对“分析位于沉积地层中建物产生过大沉降量之新观念”的讨论

对“分析位于沉积地层中建物产生过大沉降量之新观念”讨论的答复

图 1 不同固结应力土层之应力-应变图

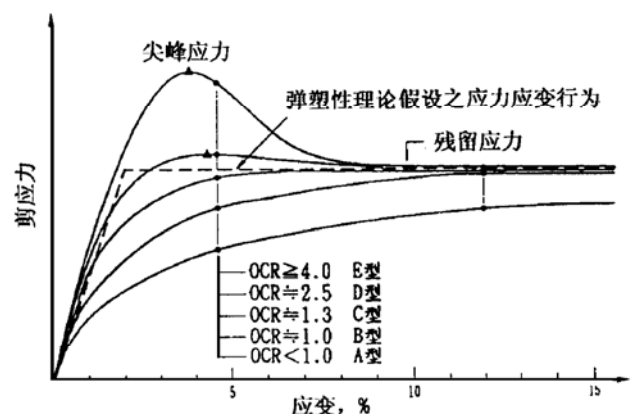
(1) 原文作者们的“新观念”似乎主要是否定根据土的性质来判别软弱土层, 而提出应以其应力历史作为判别的依据。即, “OCR $\approx$ 1 之土层基本上均是软弱土层”。实际上, 各地土层的沉积环境、地质历史以及由此而形成的相应性质变化多端, 故配合多种指标(包括 OCR)综合地进行判别可能比较合理。如果完全抛开土的性质, 则未免以偏概全, 有些极端和片面。例如, 两个土层分别具有 $C_c = 0.22$, OCR = 1.5 和 $C_c = 0.08$, OCR = 1, 则哪一个属于软弱土层, 是 $C_c = 0.22$ 的还是 OCR = 1 的土层?

不同的物理与力学特性之土层, 因前期不同之固结应力作用后仍保有前期固结应力影响时, 取不扰动之土样进行力学与

压密试验, 同一物理特性的土壤, 于 5 种前期固结应力作用完成后, 进行三轴压力与压密试验, 分别可得到类似图 1 与图 2^[1]之图形。
